1 Abwägung der im Rahmen der Öffentlichkeits- und Behördenbeteiligung (§§ 3/4 Abs. 2 BauGB) vorgebrachten Anregungen und Bedenken

Rat der Samtgemeinde Fürstenau:

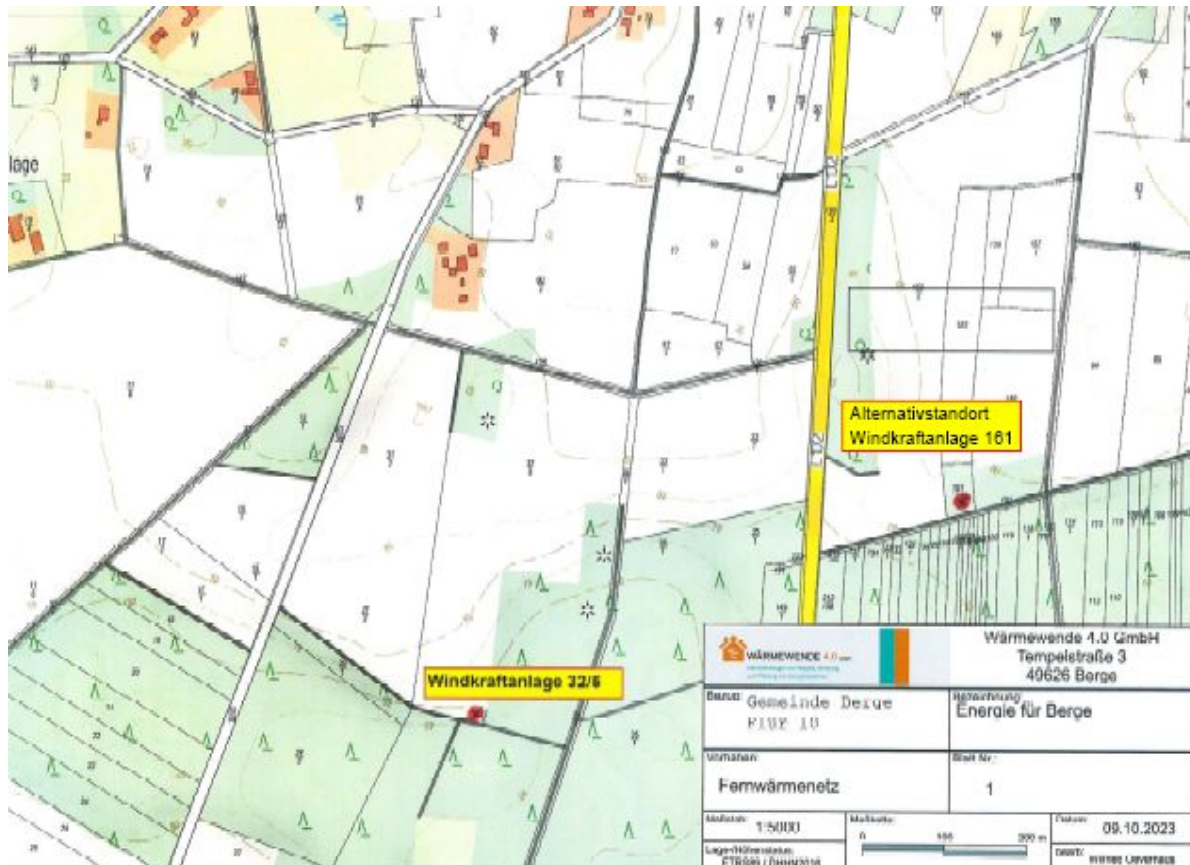
In der Begründung zum B-Plan wird der Standort als alternativlos gezeichnet. Die Gemeinde hatte die Möglichkeit, sich bei der Aufstellung des neuen RROP zu beteiligen. Der Beschluss zur Aufstellung des Bebauungsplanes wurde am 13.12.2023 beschlossen.

Mögliche Alternativen in der Nähe der Fernwärmezentrale Berge-Nord wurden augenscheinlich nicht untersucht, zum Beispiel ein Repowering der vorhandenen WEA in Hekese oder Nutzung der neuen Windenergiegebiete des geplanten RROP. Die WEA soll eine Ergänzung zum Energiepark Berge-Nord sein, der ca. 1,4 km entfernt liegen soll. Diese Anlage befindet sich aber mindestens 3,7 km von dem WEA-Standort entfernt.

Die Darstellung im Flächennutzungsplan (FNP) und die Festsetzung im Bebauungsplan Nr. 23 der Gemeinde Berge des geplanten Sondergebietes „Windenergieanlagen“ am vorgesehenen Standort ist seitens der Samtgemeinde und Gemeinde wohl abgewägt worden.

Bei der Standortprüfung waren insbesondere folgende Kriterien relevant:

1. Einhaltung eines Mindestabstandes entsprechend der zweifachen Anlagenhöhe (hier Referenzanlage 250 m Gesamthöhe x 2 = 500 m Mindestabstand) zu Wohngebäuden.
2. Möglichst geringe Distanz zum Energiepark Berge - Nord (B-Plan Nr. 22 / 63. FNP-Änderung).
3. Flächenverfügbarkeit.
4. Gute verkehrliche Anbindung, geringer

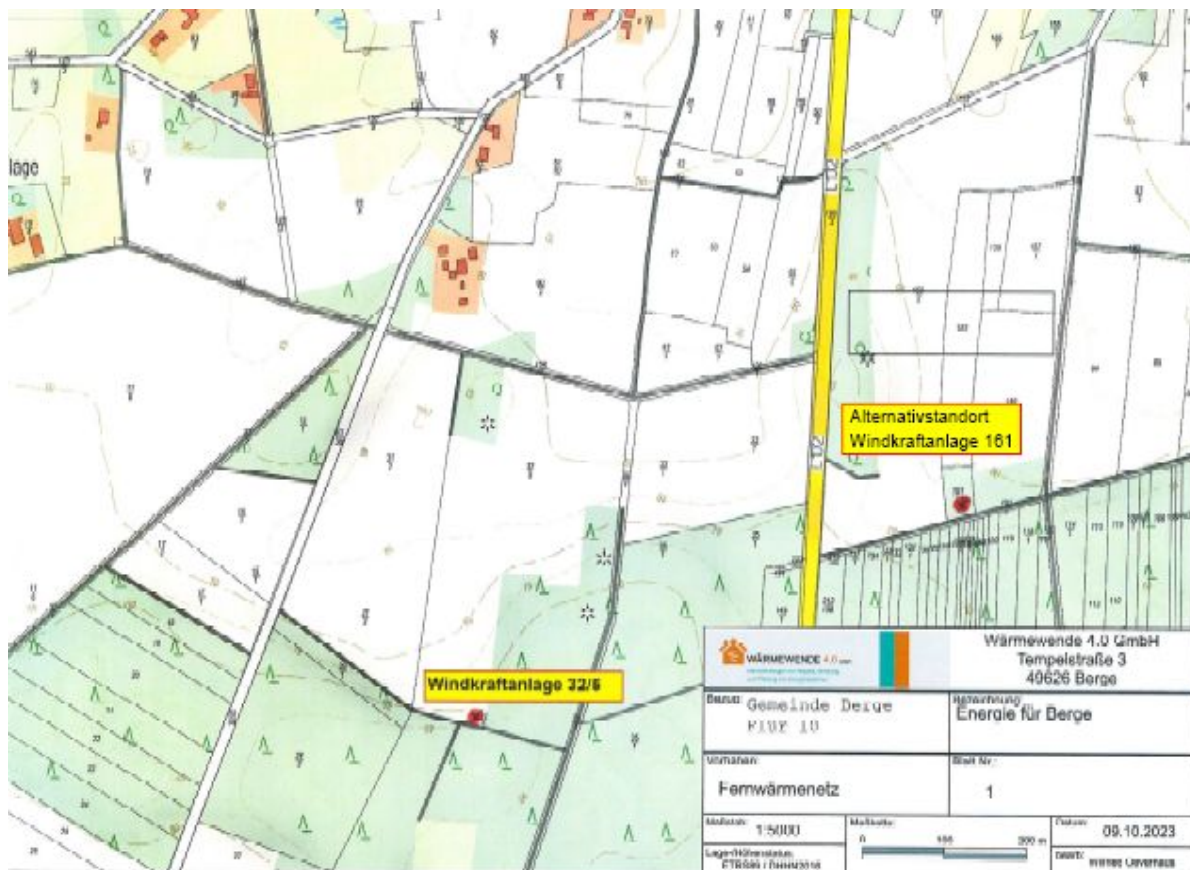
Die Aufstellung einer einzelnen WEA zumal mit unbestimmter Höhe in einem Gebiet mit hoher Bedeutung für das Landschaftsbild ist daher zu vermeiden.

Die Darstellung des geplanten Sondergebietes „Windenergieanlagen“ am vorgesehenen Standort ist seitens der Samtgemeinde und Gemeinde wohl abgewägt worden.

Bei der Standortprüfung waren insbesondere folgende Kriterien relevant:

1. Einhaltung eines Mindestabstandes entsprechend der zweifachen Anlagenhöhe (hier Referenzanlage 250 m Gesamthöhe)
